FORMALIZACION DEL ACUERDO RELATIVO A LA SEGUNDA MODIFICACIÓN DEL CONTRATO NUM. 238/2022 PARA LAS OBRAS DEL PROYECTO DE CONSTRUCCIÓN DE MEJORAS EN LA EDAR DE GALAPAGAR-TORRELODONES. T.M. DE GALAPAGAR”

**INFORME Y PROPUESTA DE LA MODIFICACIÓN DEL
CONTRATO Nº238/2022: PROYECTO DE CONSTRUCCIÓN
DE MEJORAS EN LA EDAR DE GALAPAGAR-
TORRELODONES. T.M. DE GALAPAGAR**

MODIFICACIÓN Nº2.

**INFORME DE LA ASISTENCIA – JUSTIFICACIÓN DE MODIFICACIÓN DE
CONTRATO INCLUYENDO PRECIOS NUEVOS MANTA CALEFACTORA
DEPÓSITO DE GLICERINA, REFUERZO FALSO FONDO BIOFILTROS 2ª ETAPA,
BOMBEO DE PLUVIALES, BANCADAS CCMs, MURO DE CONTENCIÓN,
COMPUERTAS DEL BIOFILTRO DE 3ª ETAPA Y PUERTA ENROLLABLE – ABRIL
2026**

2.2.- REFUERZO DEL FALSO FONDO DE LOS BIOFILTROS DE 2º ETAPA Nº2 Y Nº3

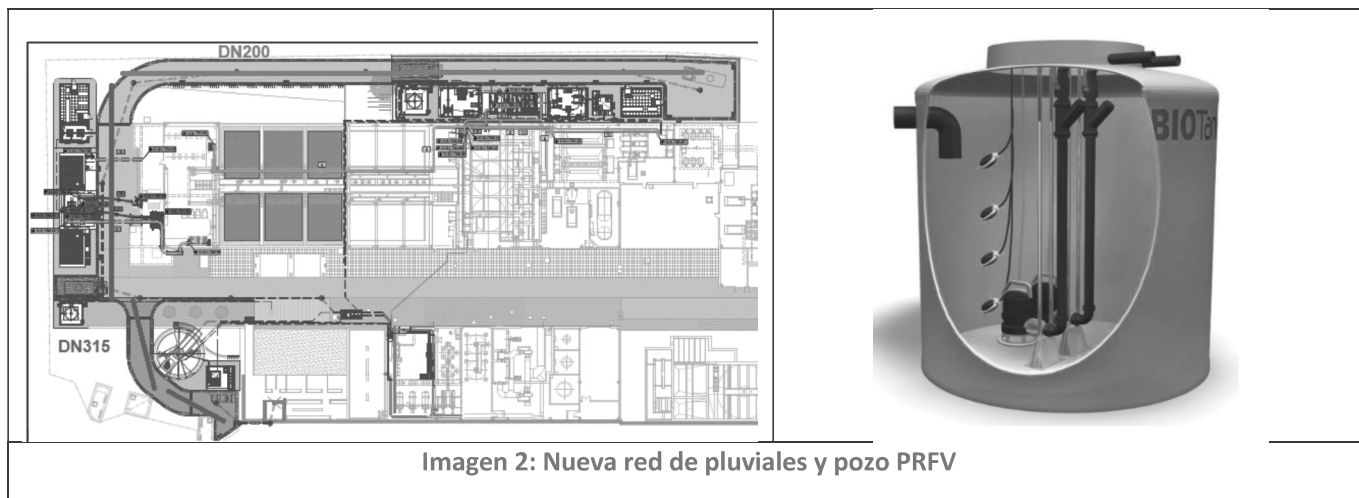
En los dos últimos Biofiltros de 2ª etapa que quedan pendientes por reparar, Operaciones de la EDAR solicita la instalación de unos perfiles de acero inoxidable en la base de los Biofiltros. Esta actuación no se contempló en proyecto y su coste se incluye como un precio nuevo.

Imagen 4: Croquis muro de contención

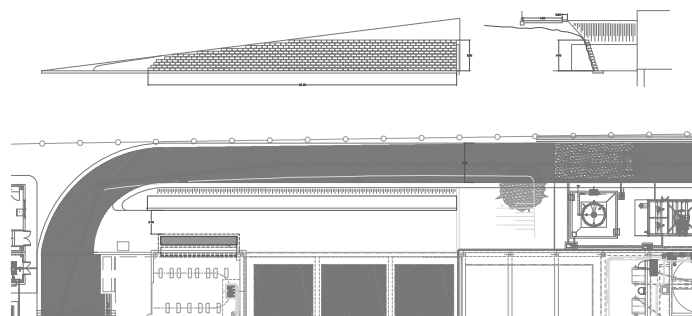
En la zona de acceso a los Biofiltros de 2ª etapa se propone la construcción de un muro de contención de alrededor de 4 metros de altura para proteger y contener las tierras de la zona. Este muro debe realizarse instalando primera la armadura y el encofrado, rellenarlo de hormigón.

El sobre coste de estas actuaciones y su alcance no se habían tenido en consideración en el proyecto original por lo que se genera un precio nuevo.
